ACTA DE JUNTA DE ACLARACIONES N°1

El motivo de la presente reunión es realizar la junta de aclaraciones N°1, correspondiente a: La licitación pública nacional número **09178002-006-18**, relativa a los trabajos de: **"CONSTRUCCIÓN DE MUELLE Y PATIO DE USO PÚBLICO PRIMERA ETAPA EN EL PUERTO DE LÁZARO CÁRDENAS, MICH."** de conformidad con lo establecido en la sección 1 DIFUSIÓN DE LA CONVOCATORIA, punto 1.3 INSTRUCCIONES PARA LA LICITACIÓN, numeral 6 VISITA AL SITIO DE REALIZACIÓN DE LOS TRABAJOS y con fundamento en lo señalado en los artículos 31 fracción IX de la Ley de Obras Públicas y Servicios Relacionados con las Mismas y 38 de su Reglamento, la visita al sitio de los trabajos se llevó a cabo el día **07 del mes de agosto del año 2018**, a las **9:30 horas**.

Estratigrafías Elegidas para el Análisis de Cimentación

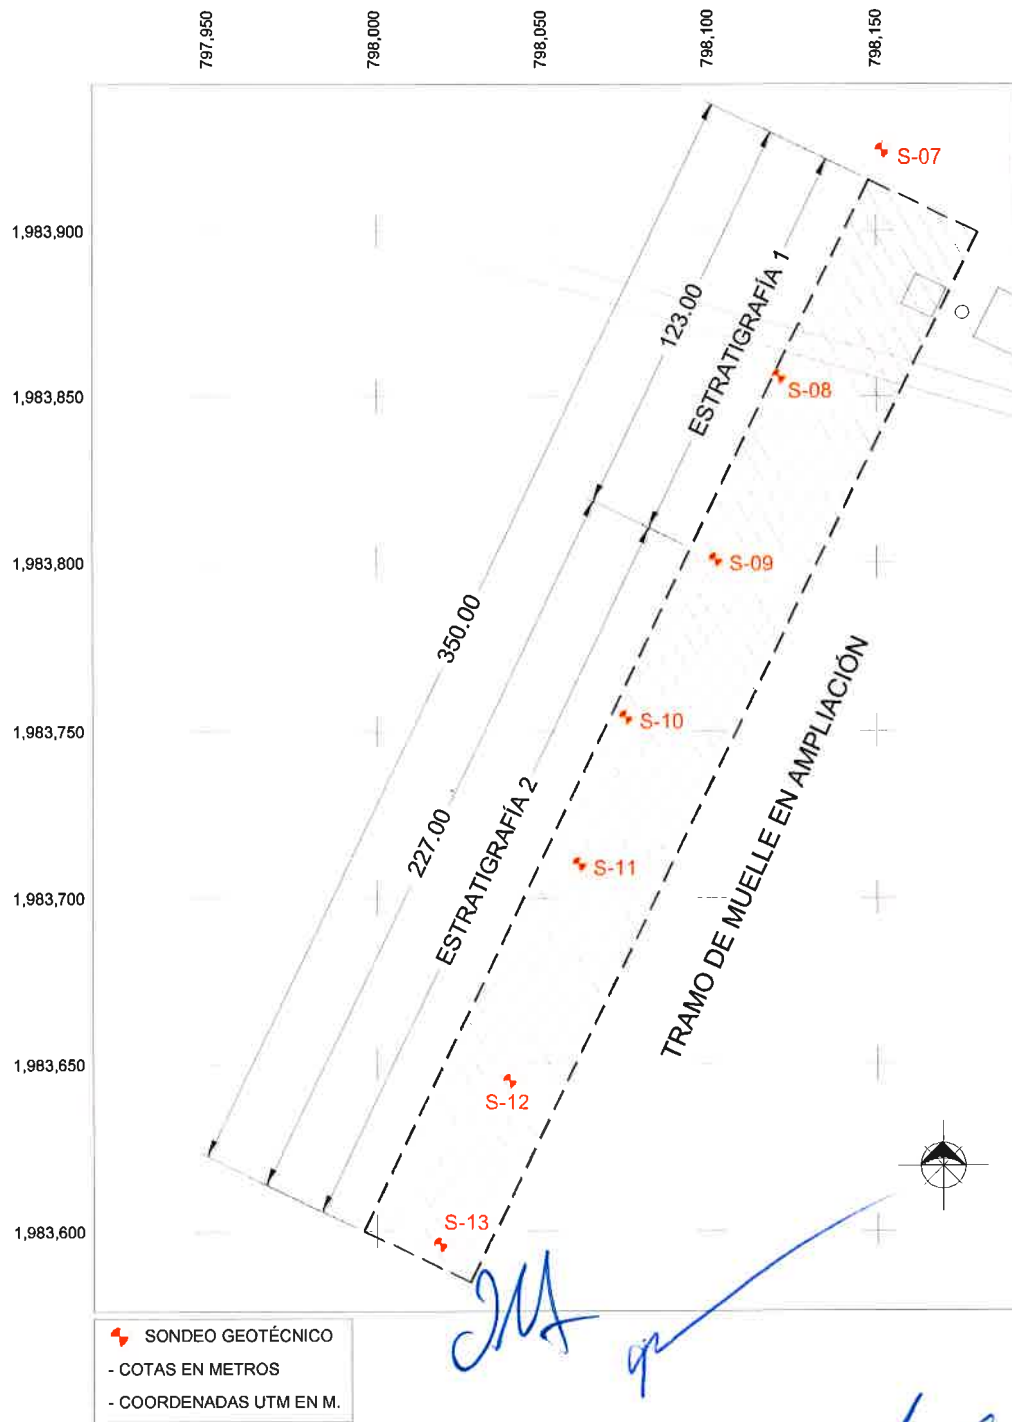
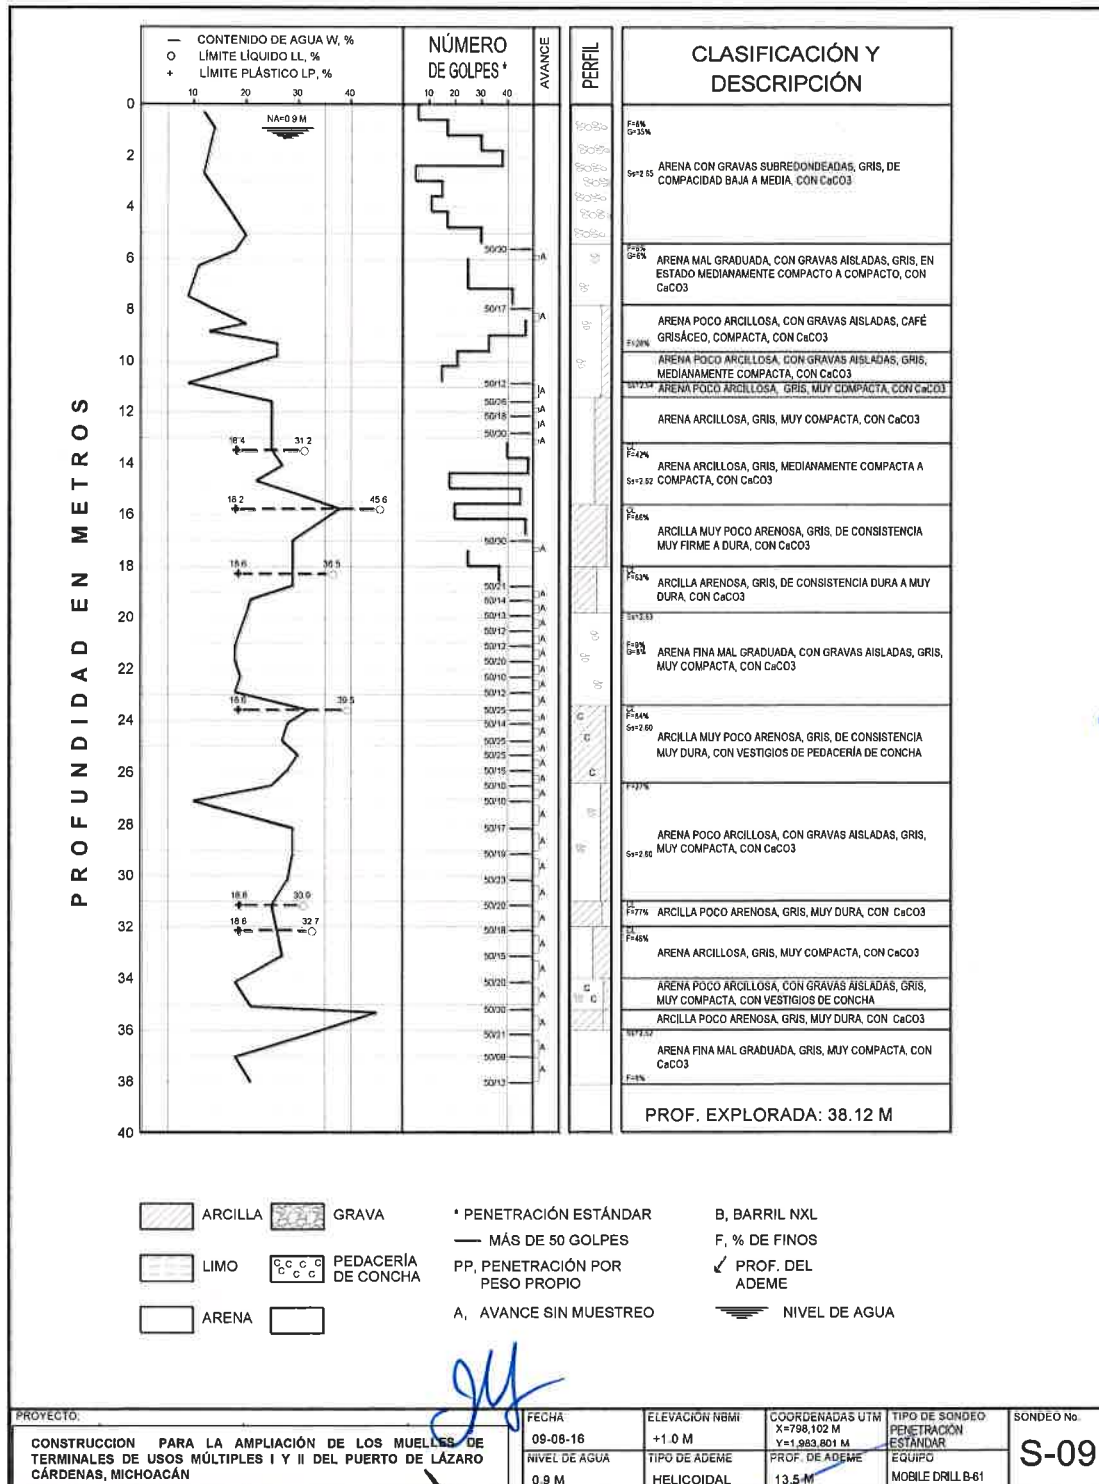
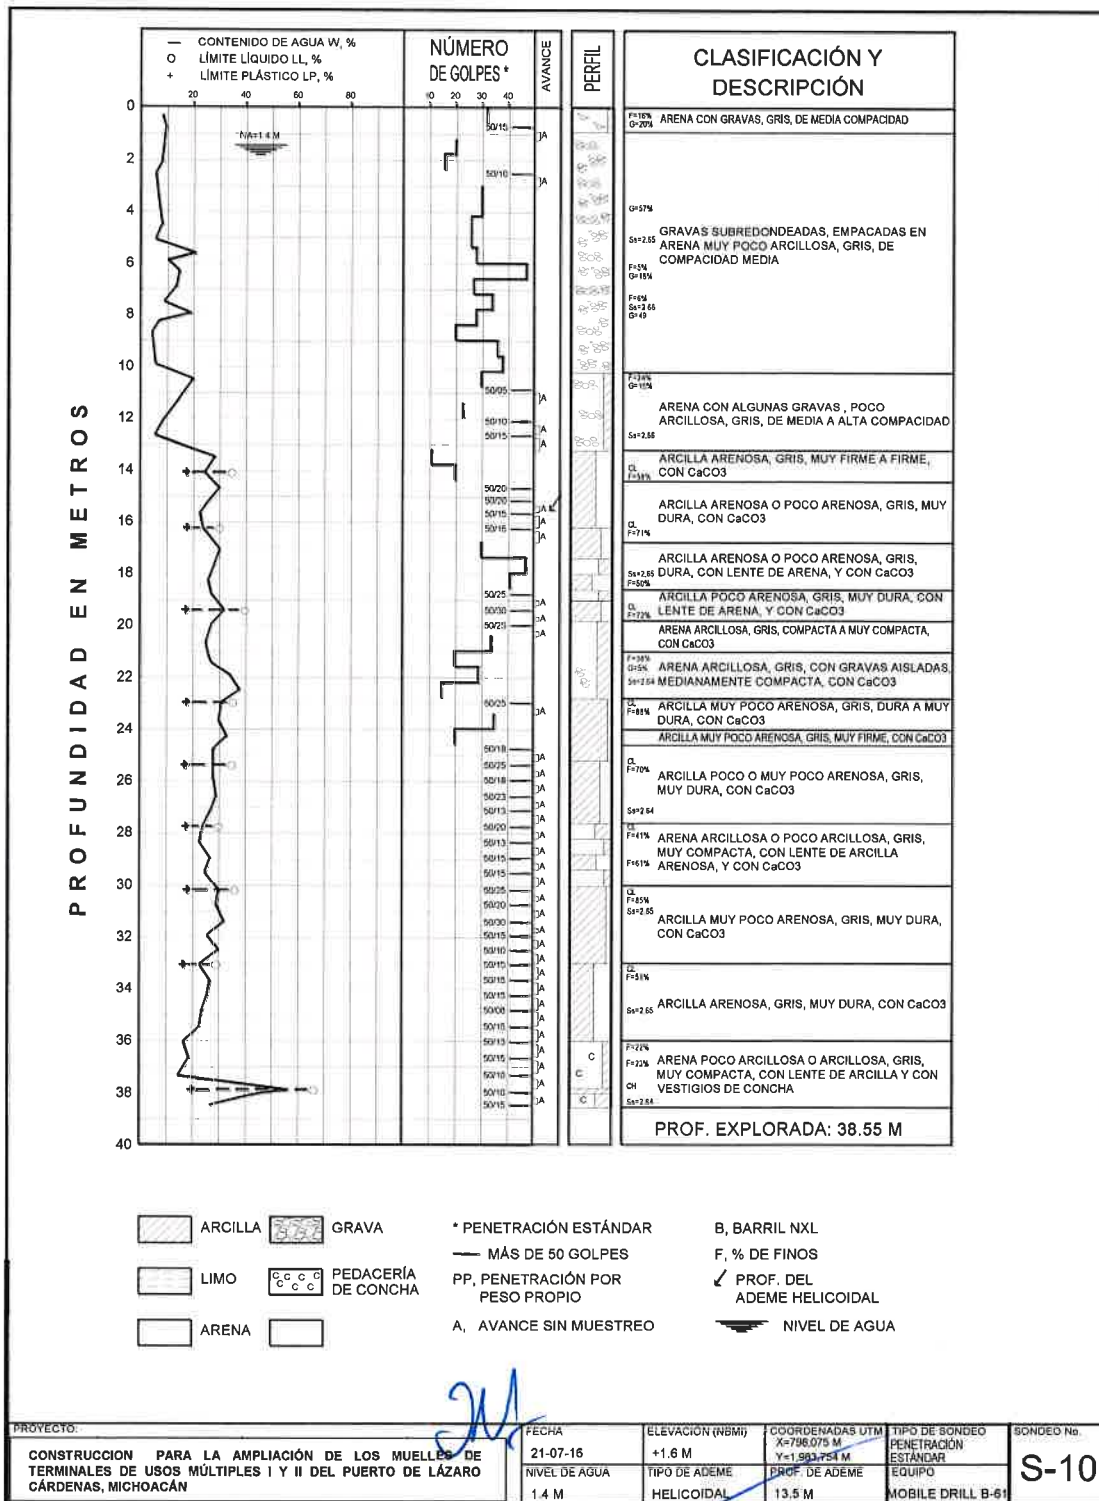
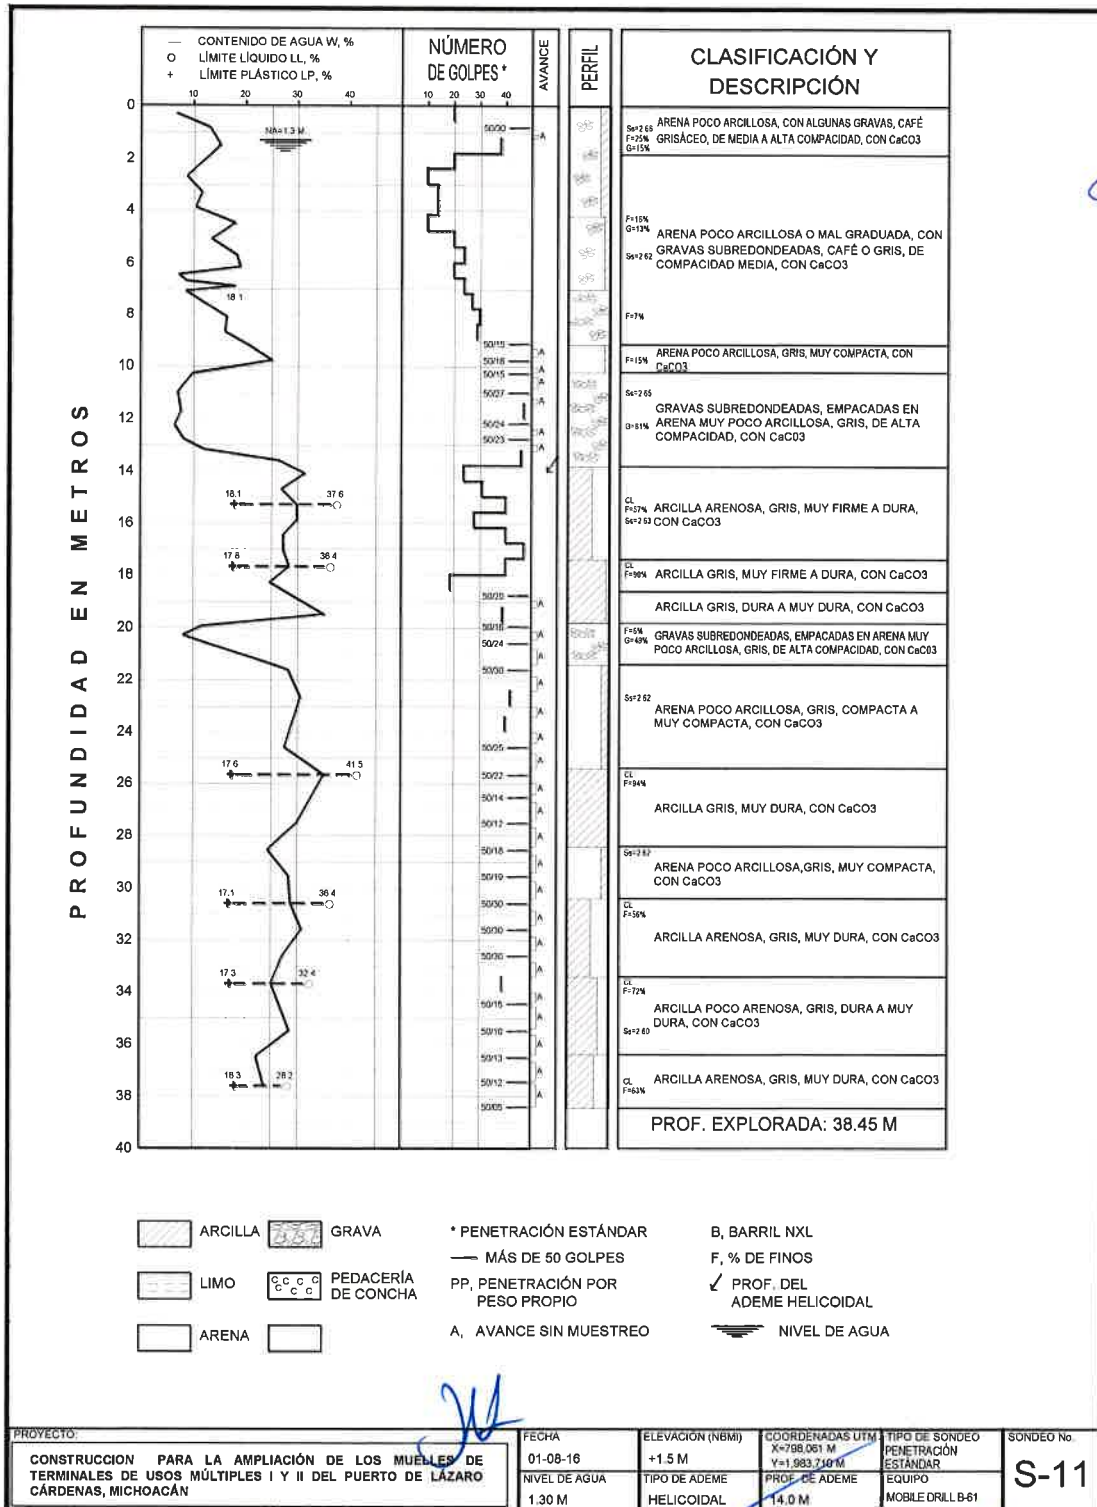
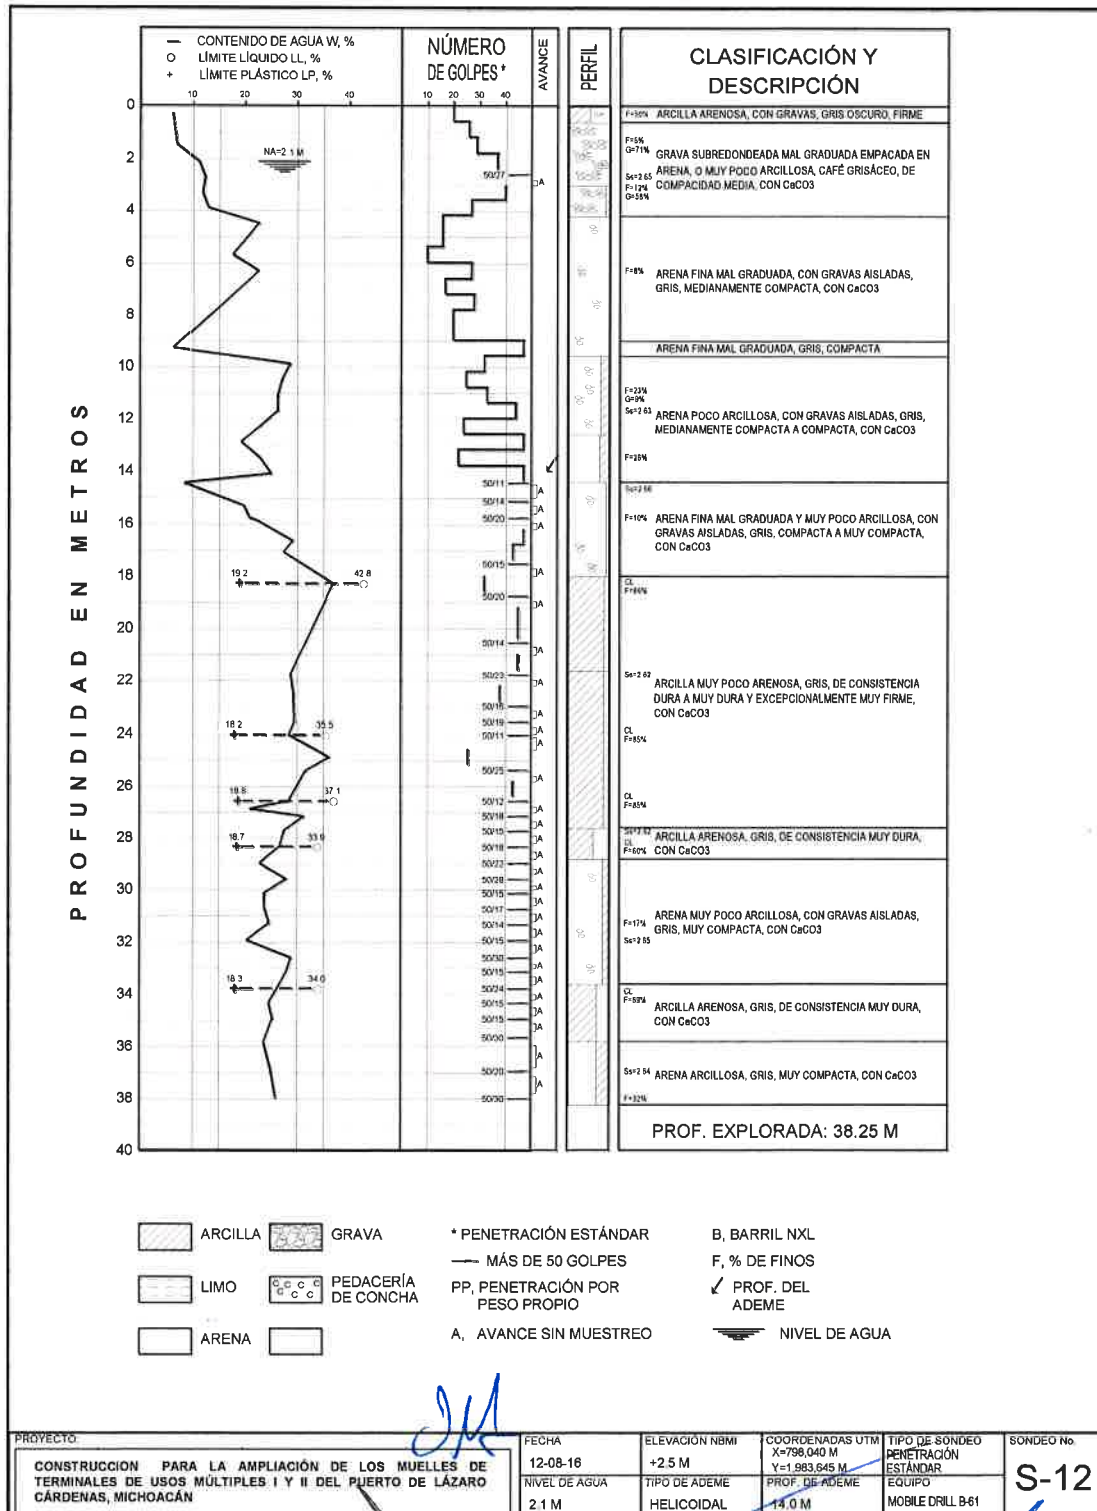
Pregunta No. 3:	Solicitamos a la dependencia nos indique la profundidad de las pilas ya que existe una diferencia entre el catalogo y las bases de licitación. 1. Catálogo de conceptos numeral 01, referente a "Perforación para pilas de 1.50m de diámetro, en material blando, hasta 20 m de profundidad... " y en las bases de licitación Numeral 1.2 Descripción de la obra menciona la construcción de 252 pilas de diámetro con una longitud de 37.55m.	La convocante notifica que la longitud de las pilas son 36.50 ml, la cota de desplante es la elevación - 33.00m (N.B.M.I.), la cantidad de pilas son 189 piezas de un diámetro de 48" (121.92 cms)
Referencia en la CONVOCATORIA:	Catálogo de Conceptos numeral 01. Bases de Licitación: Sección 2 Cap. 2.2 I.2. Descripción de la Obra (página 122).	
Pregunta No. 4:	Se le solicita a la dependencia nos haga entrega de la mecánica de suelos para conocer más las características del proyecto.	La convocante hace entrega en la presente acta de junta de aclaraciones la estratigrafía disponible del área de objeto de los trabajos.

Pregunta No. 9 ¿Se nos podría proporcionar la batimetría de la zona de construcción de los trabajos?	La convocante indica que deberá remitirse al PLANO APILAC 1802-MuelleUPC-101, entregado en la presente junta de aclaraciones.
Pregunta No. 10 En las bases de licitación se nos proporcionó la estratigrafía de un sondeo (APILAC—511-18), ¿existen más sondeos que nos pudieran proporcionar?	La convocante aclara al licitante, que deberá considerar el suelo desde un estrato blando hasta un estrato duro, conformado con un boleo de hasta 6 pulgadas, y dureza hasta 50 (cincuenta) golpes. Se

suministra la estratigrafía disponible del área.
Pregunta No. 11 En el formato DD-02 con objeto de acreditar la personalidad jurídica en el inciso e) establece anexar copia de identificación oficial de los socios; En caso de que los socios sean personas morales entendemos que no será necesario anexar este requisito, favor de confirmar.	La convocante aclara que toda persona física o moral, que estén interesados y que decidan agruparse para presentar una proposición, deberán acreditar en forma individual los requisitos señalados en los Documentos DD 02, DD 03 Y PT 07.
Pregunta No. 12 En el documento DD-02, en particular "manifestación escrita de declaración de integridad", indica que se deberá poner el nombre del servidor público (área convocante) por parte del APILAC, solicitamos nos indique cual es el nombre de este servidor público.	La convocante indica que el nombre del servidor público (área convocante) por parte del APILAC es: Dr. J. Jesús Orozco Alfaro, Director General.
